Łódź, dnia 03.03.2022 r.

ZIM-DZ.2621.2.2022

Dotyczy: postępowania o udzielenie zamówienia publicznego w trybie przetargu nieograniczonego „Przebudowa linii tramwajowej w al. Śmigłego-Rydza od ul. Przybyszewskiego do ul. Dąbrowskiego” Znak sprawy ZIM-DZ.2621.2.2022

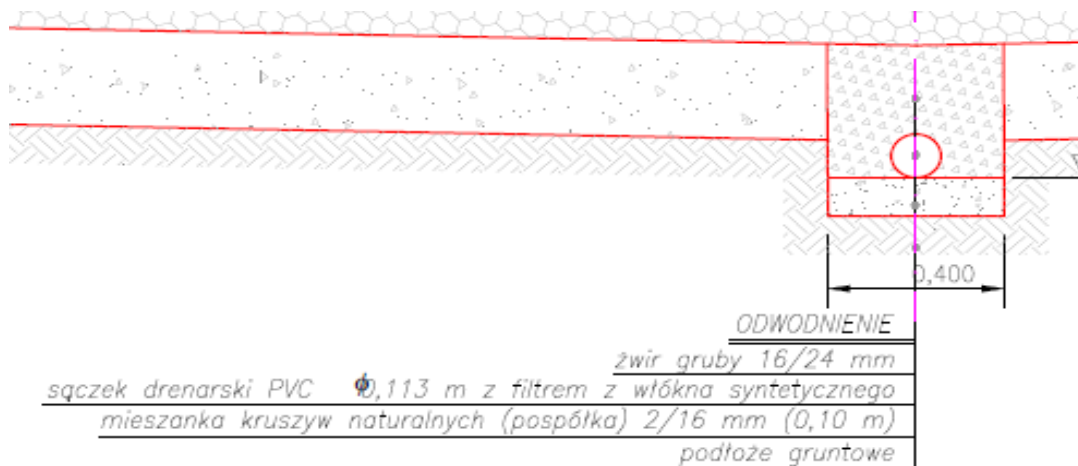
Prosimy o informację czy w miejscu połączenia przewodu z tokiem szynowym (dotyczy połączeń międzytorowych i międzytokowych) należy zabudować skrzynkami żeliwnymi, umożliwiającymi późniejszą inspekcję połączeń w trakcie eksploatacji nawierzchni.

Tak, należy zabudować skrzynkami żeliwnymi.
